银湖水库管理范围线调整方案论证报告

(送审稿)

深圳市水务规划设计院股份有限公司

2024.05

图 4.2-10 银水桥两侧新建挡水设施范围图 (B 工况)

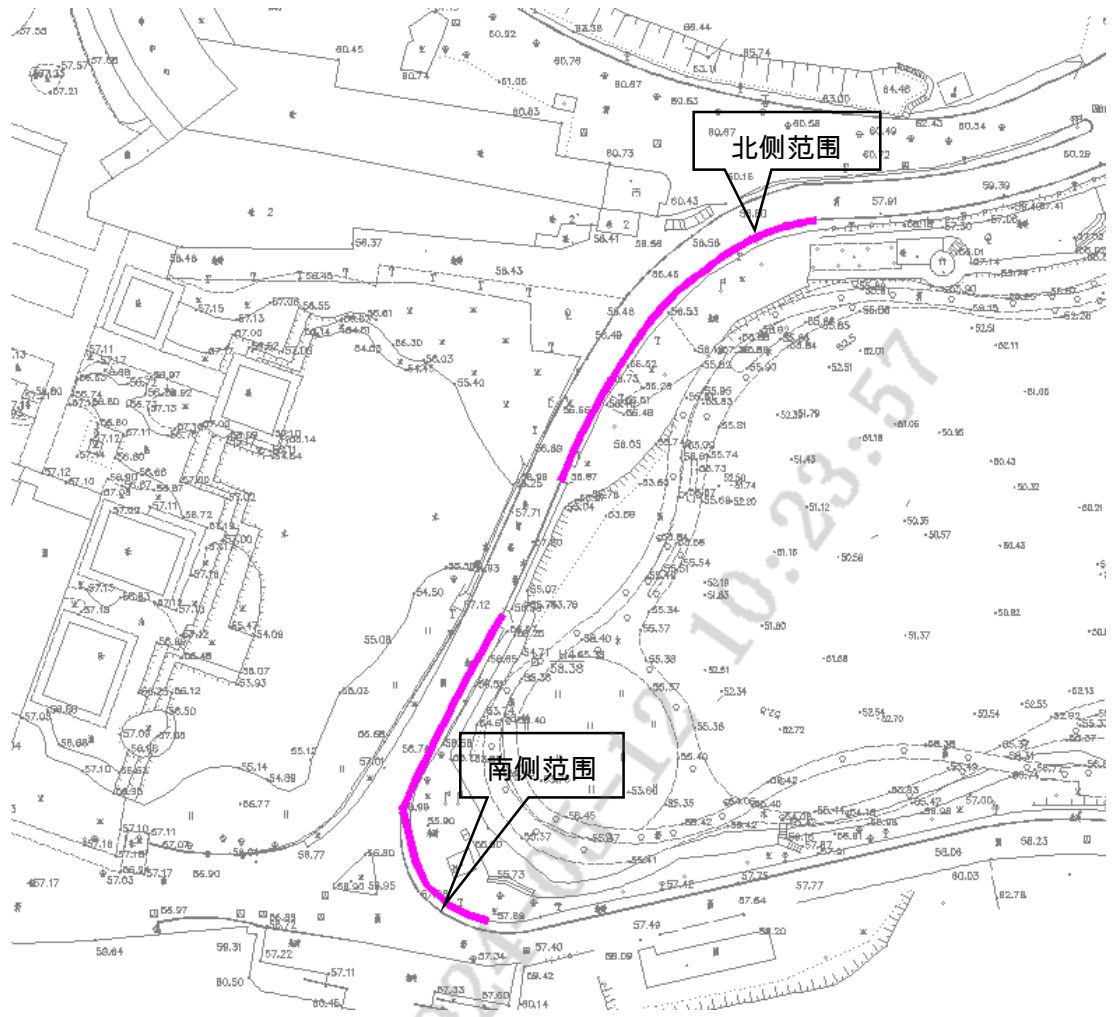
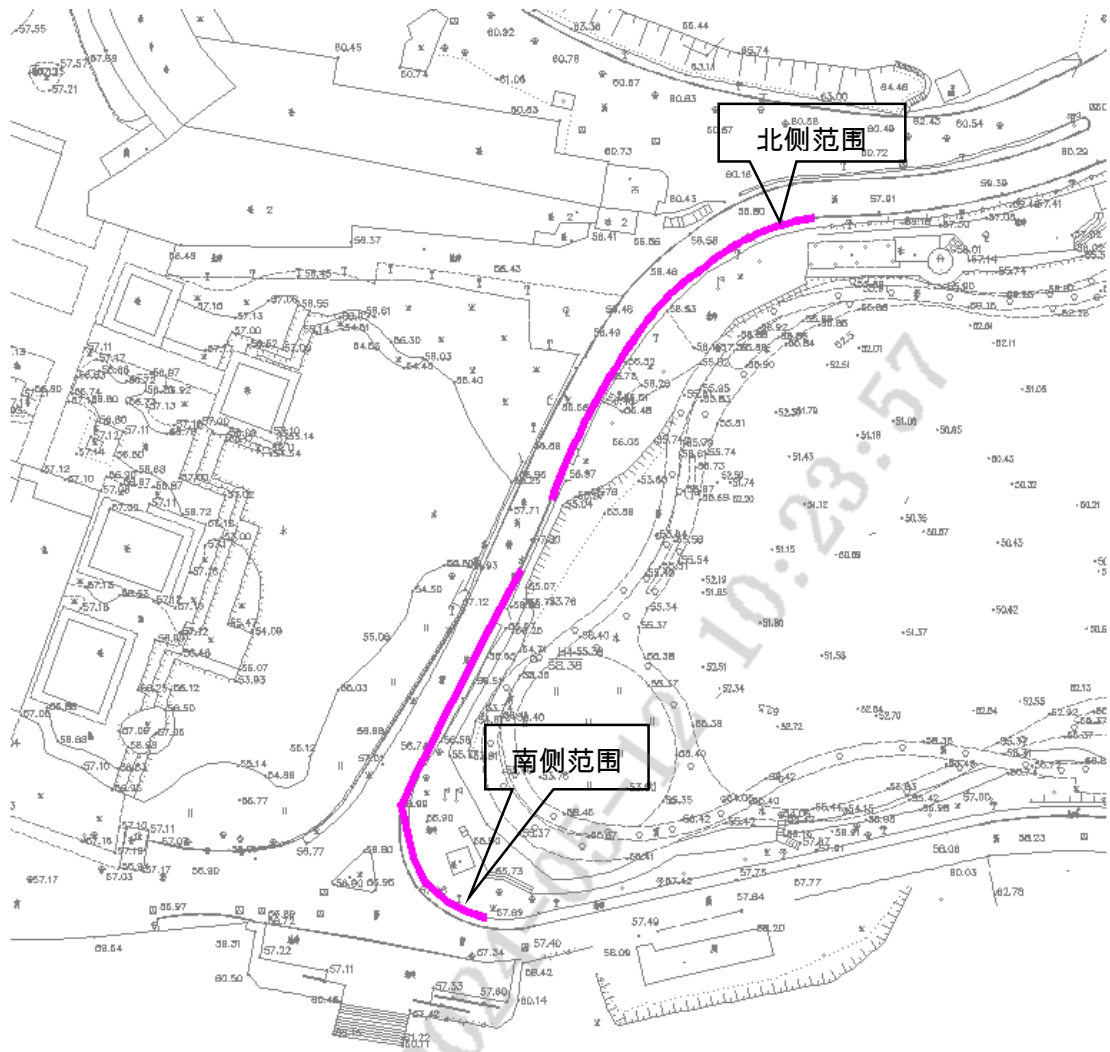
部门/单位	意见反馈	意见采纳情况
深圳银湖会议中心（酒店）有限公司	<p>一、现状银湖水库管理范围已将我司银湖会议中心翠谷楼、中心酒店等建构物划入，不符合管理实际，也给银湖会议中心的开发建设工作造成不利影响，开展银湖水库管理范围线调整工作十分必要，我司积极支持并愿配合开展本项工作。</p> <p>二、对于论证报告方案中提出下降溢洪道高度+加高银水桥两侧道路或新增透明防水墙的措施，我司建议采取新增透明防水墙措施，而不建议加高银水桥两侧道路。理由：一是银湖会议中心现状进场道路为银湖路和环银湖水库的环湖路，环湖路是一条单行道路，日常交通相对繁忙，道路加高工作将对区域交通产生不利影响。二是道路加高后其路面高程将高于北侧银湖会议中心地面，将形成一面实体墙，对银湖会议中心朝南方向的视角景观造成不利影响，且不利于上游雨洪水排泄入银湖水库。</p>	采纳，本报告推荐方案为“采用新建挡水设施”的方式，在银水桥两侧新建挡水设施基座及支撑结构，在遭遇洪水时，提前利用挡板等挡水材料，结合基座及支撑结构共同构建完整的挡水设施，洪水过后即拆除挡板，仍保留基座及支撑结构，留待下次洪水使用。
市规划和自然资源局罗湖管理局	银湖水库管理范围线按《深圳市水源工程（水库、引调水工程）管理范围和保护范围》规定调整，我局无意见，后续若涉及蓝线调整，需按《深圳市蓝线优化调整方案》相关规定办理。	采纳。

图 4.2-12 银水桥及两侧新建挡水设施范围图 (D 工况)

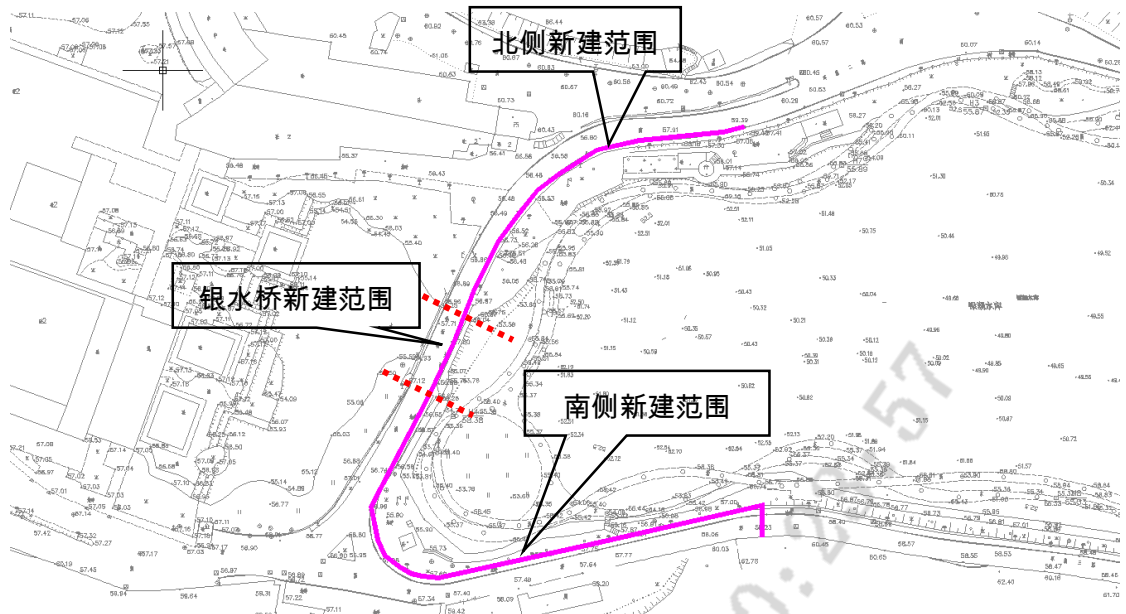
部门/单位	意见反馈	意见采纳情况
深圳银湖会议中心（酒店）有限公司	论证报告从6个角度论证了调线方案，并进行对比，对比措施方案丰富，对于论证报告推荐方案一D工况作为银湖水库管理范围线调整方案，即不下降溢洪道，仅采用加高路面或透明可升降防水墙的方法使银水桥两侧高程达到59.56m。我司建议采用新增透明可升降防水墙措施，而不建议加高银水桥两侧道路理由：一是银湖会议中心现状进场道路为银湖路和环银湖水库的环湖路，环湖路是一条单行道路，日常交通相对繁忙，道路加高工作将对区域交通产生不利影响。二是道路加高后其路面高程将高于北侧银湖会议中心地面，将形成一面实体墙，对银湖会议中心朝南方向的视角景观造成不利影响，且不利于上游雨洪水排泄入银湖水库。	采纳，本报告推荐方案为“采用新建挡水设施”的方式，在银水桥两侧新建挡水设施基座及支撑结构，在遭遇洪水时，提前利用挡板等挡水材料，结合基座及支撑结构共同构建完整的挡水设施，洪水过后即拆除挡板，仍保留基座及支撑结构，留待下次洪水使用。
市规划和自然资源局罗湖管理局	无意见	采纳。
